REPÚBLICA DE COLOMBIA
SUPERINTENDENCIA DE INDUSTRIA Y COMERCIO

Oficio N° 11833 de 26 de julio de 2021

Ref. Expediente N° NC2019/0001768

TÍTULO DE LA SOLICITUD: ***“MÉTODOS CONTINUOS PARA FABRICAR PANELES DE CONCRETO REFORZADOS CON FIBRA”***

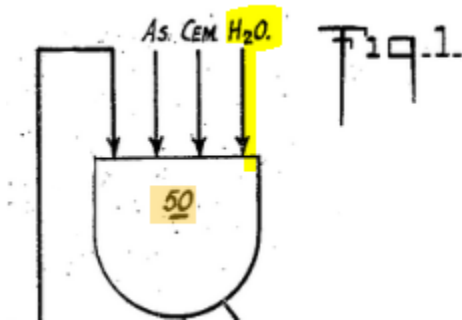
El solicitante indica que de forma concreta *“el troquel de extrusión del documento D1 no puede trabajar con el mezclador definido en la presente invención debido a la naturaleza del fluido de la presente lechada mezclada con fibras y la incapacidad del presente mezclador de generar altas presiones”*. Al respecto, esta Oficina indica que en ninguna parte de la reivindicación 1 se ha indicado la presión de trabajo del mezclador. En cuanto a las fibras, contrario a lo afirmado por el solicitante D1 sí contiene fibras, tal y como se divulga en el párr. 25: *“los componentes del fibrocemento pueden proporcionarse de forma separada (...) preferiblemente los componentes del cemento reforzado en fibras, incluyendo las fibras, se proporcionan continuamente”* (subrayado fuera de texto).
